プリント基板用端子台 LL2N 5.0x のデザイン変更のお知らせ

この度、プリント基板用端子台 LL2N 5.0x シリーズのハウジングの形状を変更させていただく事となりました。この変更による該当製品の品番、型式や電氣的仕様の変更はございません。現在該当製品をご利用中のお客様には、ご面倒をおかけいたしますが、何卒ご理解のほどよろしくお願い致します。

変更前

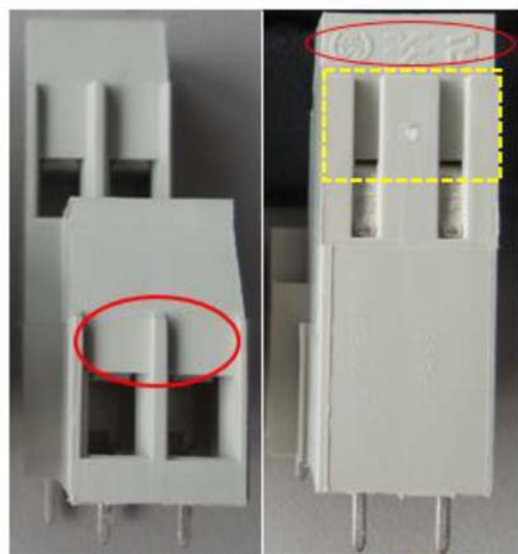
- 会社ロゴおよび材料や規格情報のプリント位置が変更となります。
 - 端子台の電線挿入部裏側のハウジングのデザインが変更となります。この変更により、金属パーツへの予期せぬ接触を防ぎ、安全性を高めます。
- ※ その他、取付寸法、電氣的仕様、品番、型式等の変更はありません。
